**Avis de la Mission Régionale d'Autorité environnementale
Nouvelle-Aquitaine sur un projet
de centrale photovoltaïque au sol au lieu-dit « les Brandes »
à Mareuil-en-Périgord (24)**

n°MRAe 2025APNA3

dossier P-2024-16810

Localisation du projet : Commune de Mareuil-en-Périgord (24)
Maître d'ouvrage : NEOEN
Avis émis à la demande de l'Autorité décisionnaire : Préfète de la Dordogne
En date du : 6 novembre 2024
Dans le cadre de la procédure d'autorisation : Permis de construire
L'Agence régionale de santé et la Préfète de département au titre de ses attributions dans le domaine de l'environnement ayant été consultées.

Plan de masse du projet – extrait de l'étude d'impact, page 22.

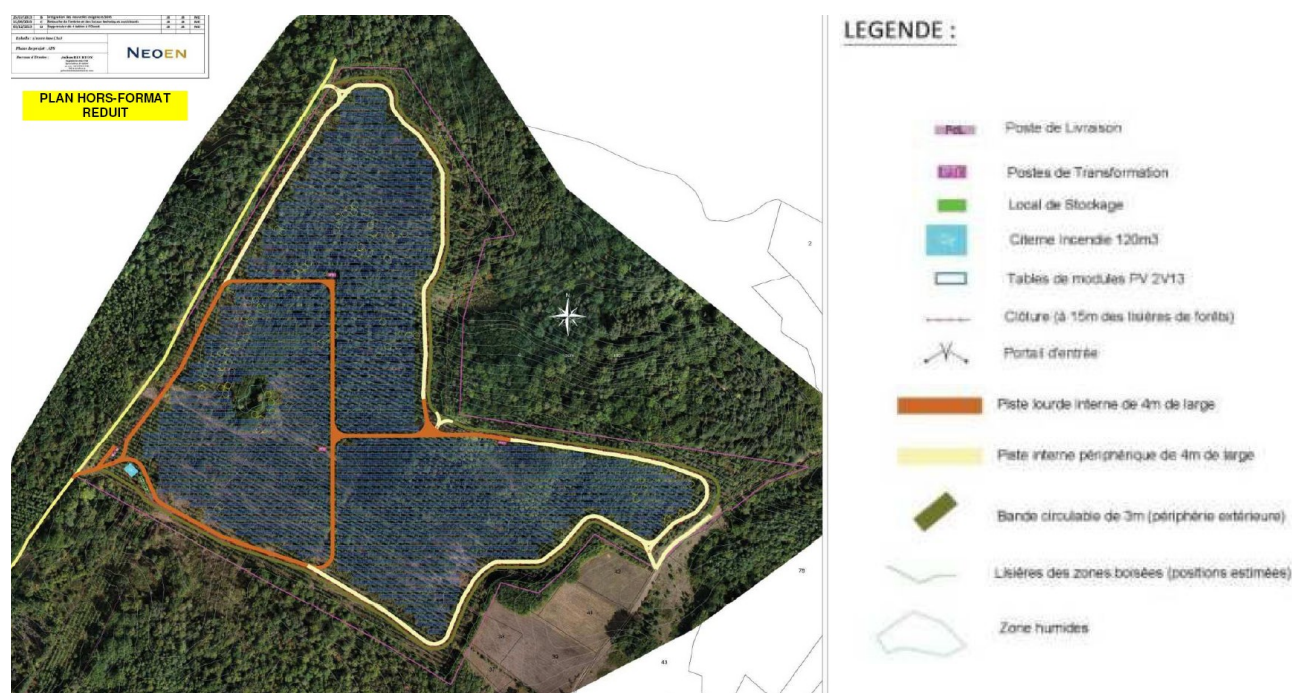
- de superposer le plan masse du projet sur la carte d'analyse de l'état initial de l'environnement ;
 - de justifier l'absence d'évitement des secteurs les plus sensibles ;
